Věc: **Vysvětlení zadávací dokumentace – XVI.
+ změna a doplnění zadávací dokumentace dle § 99**
Zpracovatel: Sibalová Jitka, Ing.

Nadlimitní veřejná zakázka na stavební práce s názvem „**Sanace, rekultivace a revitalizace území po těžbě štěrkopísku u Hlučína – I. etapa**“, zadávaná dle zákona č. 134/2016 Sb., o zadávání veřejných zakázek, ve znění pozdějších předpisů (dále jen „zákon ZVZ“), druhem zadávacího řízení – otevřené řízení, zveřejněná ve Věstníku VZ dne 19. 2. 2018, s Evidenčním číslem zakázky Z2018-005546.

V předané projektové dokumentaci na výkrese „352_04_PudorysRezy“ je uvedeno:

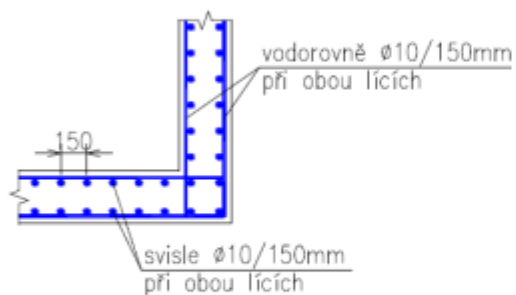
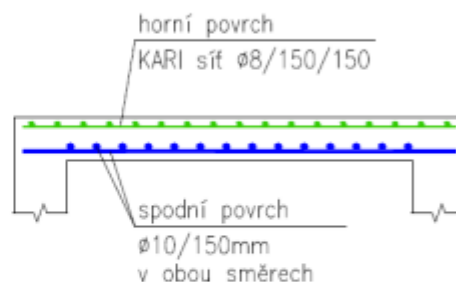
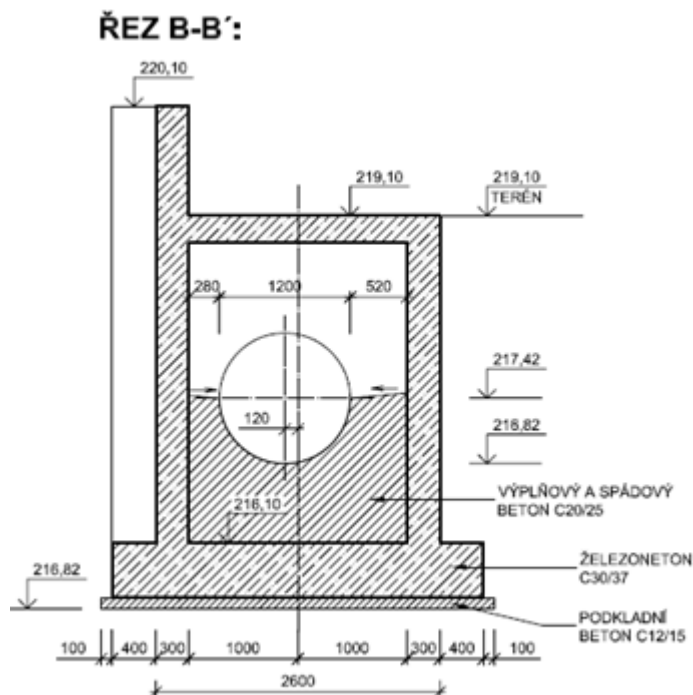
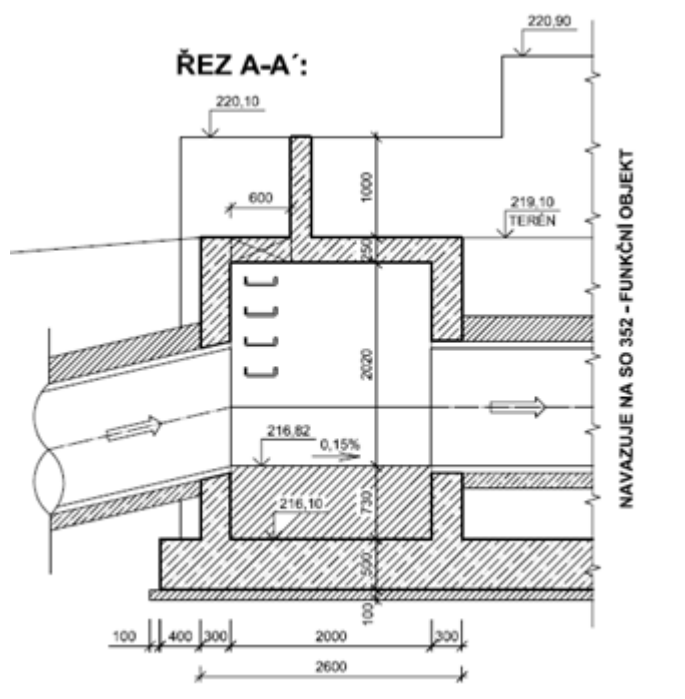
Šachta napouštěcího potrubí

Výztuž stěn

Výztuž stropu

Přechodové desky

KARI síť Ø8/100/100 při spodním i horním povrchu

Ve výkresové části „352_10_ZhlavyShybky“ je uvedeno:
Dolní zhlaví shybky

Uvedená položka 48 soupisu prací SO 352 neodpovídá předané projektové dokumentaci.

V položce je uvedeno: „Šachty kanalizační obdélníkové z prostého betonu na potrubí DN 1100 nebo 1200 dno beton tř. C 25/30“.

Podle projektové dokumentace je konstrukce šachty ze železobetonu C30/37 s výztuží, s výplňovým a spádovým betonem C20/25 (který tvoří kanalizační žlábek) a podkladním betonem C12/15 pod šachtu. Zároveň se tážeme, zda by šachta a výplňový + spádový beton (kanalizační žlábek) neměli být provedeny z vodostavebního betonu. V případě požadavku na vodotěsnost musí být navržen vhodný beton a úprava pracovní spáry.

Žádáme zadavatele o provedení souladu projektové dokumentace a soupisu prací, o opravu položky 48 ve smyslu doplnění položek pro možnost ocenění železobetonu C30/37, výztuž ŽB konstrukcí včetně stanovení množství výztuže v kg na m3, podkladní beton pod šachtu C12/15.

horní zhlaví

spád beton C 30/37 - 1,5 x 2 = 3 m3 v pol. 321321114

podklad. bet. - C 12/15 - 3,4 x 3,4 x 0,1 = 1,16 m3 v pol. p.č.69

kce ŽB - C30/37 XC4-XF3-XA1 - (2,2 x 1,33) + (2,98 x 0,67) = 4,93 m3 ... pol.č.48 upravena

dolní zhlaví

spád beton C 30/37 - 2,1 x 2 = 4,2 m3 v pol. 321321114

podklad. bet. - C 12/15 - 3,6 x 3,1 x 0,1 = 1,12 m3 v pol. p.č.69

kce ŽB - C30/37 - (3,2 x 1,33) + (4,3 x 0,77) = 7,2 m3 ... pol.č.48 upravena

výztuž šachet 78 kg/m3 ...doplněno množství do pol. 61

Zadavatel přikládá opravený výkres zhlaví shybky– oprava tř. betonů.
